<b>Sachgebiet</b> Bauamt	<b>Sachbearbeiter</b> Frau Heller		
<b>Beratung</b> Bau- und Umweltausschuss	<b>Datum</b> 02.05.2023	<b>Behandlung</b> öffentlich	<b>Zuständigkeit</b> Entscheidung
<b>Betreff</b> Antrag auf Erteilung einer Abweichung von örtlichen Bauvorschriften - Einfriedungssatzung - Errichtung einer Einfriedung auf dem Grundstück Zautendorf 41, Fl.Nr. 1006/35, Gmkg. Deberndorf - erneute Beratung			
<b>Anlagen:</b> 20230217_Luftbild 2023-03-06_S1400_FÜX11_Zautendorf_Lageplan 2023-03-06_S1400_FÜX11_Zautendorf_Stellungnahme 20230321_Bilder 20230328_EMail LRA B_Anhörnung_LRA B_Anschreiben_Antragsteller B_Antrag_ISO B_Krankenhaus_Arzt_Bescheinigung Bild_Einfriedung Lageplan

Sachverhalt aus der Bau- und Umweltausschusssitzung vom 06.03.2023:

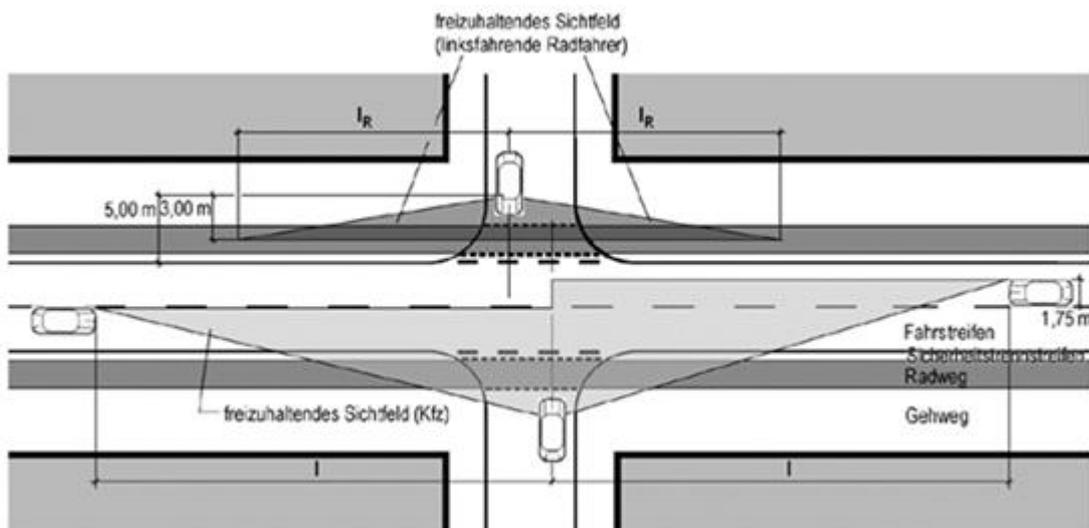
Auf dem Grundstück Zautendorf 41 wurde eine Einfriedung (Höhe 1,60 m – 1,80 m) entlang der Kreisstraße und Einmündung an der südöstlichen Grundstücksgrenze in Form eines Stabmattenzauns mit Einfädellung errichtet.

Das Landratsamt Fürth hat eine Baukontrolle durchgeführt und festgestellt, dass die neu errichtete Einfriedung nicht der Einfriedungssatzung des Marktes Cadolzburg entspricht.

Vorher war ein Maschendrahtzaun mit Hinterpflanzung vorhanden.

- **§3 Abs. 1 EinfrS**  
zulässig: Höhe 1,50 m (inkl. Sockel)  
geplant: 1,60 m - 1,80 m
- **§4 Abs. 1 EinfrS seitliche Grundstücksgrenze**  
zulässig: bis zu einer Tiefe von 3 m - max 1,5 m Höhe  
geplant: 1,60 m - 1,80 m
- **§5 Abs. 1 u. 2 EinfrS Gestaltung**  
zulässig: max. 1/3 vollständig geschlossen u. Kunststoffbahnen nicht zulässig  
geplant: fast komplett geschlossen u. gefüllt mit Kunststoffbahnen

**Hinweis:** Bei der Prüfung wurde festgestellt, dass der Bauwerber eine direkte Zufahrt zur Kreisstraße errichtet hat (siehe Eintragung im beigefügten Lageplan). In diesem Bereich der Kreisstraße sind direkte Zufahrten unzulässig. Die Zufahrt muss über das untergeordnete Straßennetz erfolgen. Die Zufahrt ist daher umgehend zu beseitigen. Die Einfriedung muss so ausgeführt sein, dass ein Überfahren der Grundstücksgrenze im Bereich zur Kreisstraße nicht möglich ist (kein Tor o.ä.).

Im beigefügten Lageplan haben wir das freizuhaltenden Sichtfeld eingezeichnet. Unseres Erachtens nach ist das o.g. Sichtfeld nicht freigehalten. Für die Einhaltung des Sichtfeldes ist der Straßenbaulastträger der einmündenden Straße zuständig (hier der Markt Cadolzburg). Das Staatliche Bauamt Nürnberg kann hier nur den Hinweis geben, sprich der Markt selber müsste in seiner Genehmigung auf die Einhaltung der Sichtfelder hinweisen. Sollte sich der Markt dazu entschließen, der Einfriedung trotz Nichteinhaltung der Sichtfelder zuzustimmen, regen wir an, hier vorab eine Verkehrsschau mit Beteiligung der unteren Verkehrsbehörde durchzuführen, um die Sicherheit und Leichtigkeit des Verkehrs auf der Kreisstraße sicherzustellen.
